HOOFDSTUK: 303-00 (12 - Motor)

Freelander (LN)

K 1.8

Dit bulletin wordt opnieuw uitgegeven voor het verstrekken van aanvullende diagnose-informatie en voor informatie over het feit dat er vanaf modeljaar 2006 zowel een nieuwe stalen koppakking voorzien van meerdere lagen (MLS) als een gewijzigde olieverdeelleiding is gemonteerd. De voorgaande pakking is nu door de MLS-pakking vervangen en er zijn een aantal extra stappen nodig om deze pakking na aflevering aan te brengen. Zorg dat wanneer de gewijzigde verdeelleiding nog niet gemonteerd is, de oude leiding door de nieuwe vervangen wordt.

E95556

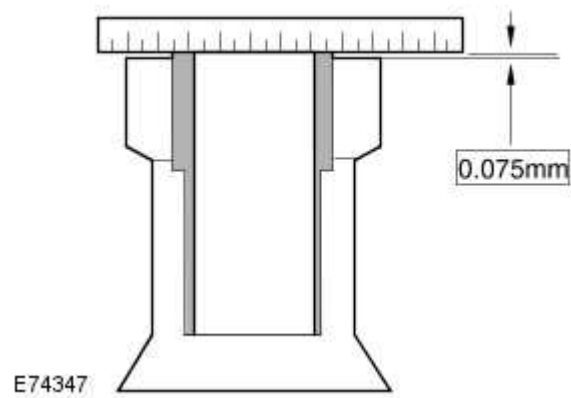
**N.B.: op alle voertuigen tot modeljaar 2006 waarbij voor het eerst een MLS-koppakking wordt**

aangebracht, moet u tevens de gewijzigde olieverdeelleiding met onderdeelnummer LCN000140L monteren. Als de gewijzigde verdeelleiding inderdaad nodig is, moet u hem na de controle van de lagers monteren en niet als een afzonderlijke stap. Raadpleeg voor het gemaklijker herkennen van een oude of nieuwe olieverdeelleiding de afbeeldingen E95554 en E95555.
